WPM.271.3.2023

Do Wykonawców uczestniczących w postępowaniu o udzielenie zamówienia publicznego w trybie podstawowym na zadanie pn.: „**Rewitalizacja obiektu sportowego Milenium w Wojkowicach**”.

WYJAŚNIENIA I MODYFIKACJA TREŚCI SPECYFIKACJI WARUNKÓW ZAMÓWIENIA

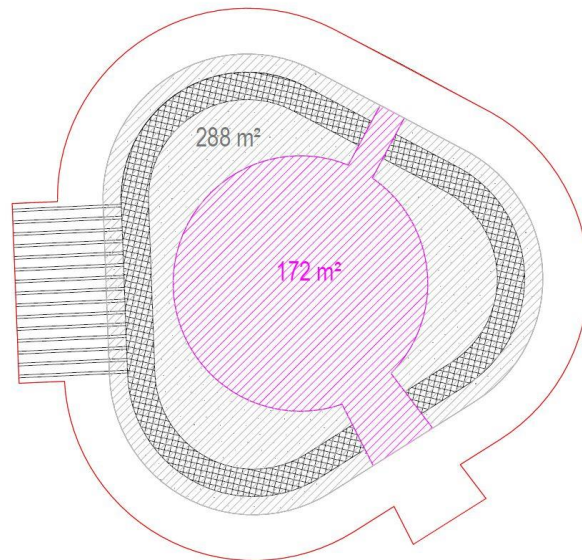
Pytanie 6. W pfu nie ma nic o wielkości płyty fundamentowej (wymiary, powierzchnia), natomiast w przedmiarze dość szczegółowo, niestety wprowadzanie w błąd wykonawców!

Pytanie 7. Ilość betonu do wylania płyty fundamentowej wg przedmiaru to 11m³ czyli płyta miała by mieć powierzchnię ok 36 m², jak to się ma do 680 m² tarniny – przedmiar poz. 171. Proszę uściślić pfu albo podać dokładne obmiary i ilości w przedmiarze.

Odpowiedź 6, 7. Załączamy schemat rozkładu założonych powierzchni. Betonowa niecka o powierzchni ok. 288 mkw, plac wewnętrzny ok. 172 mkw.
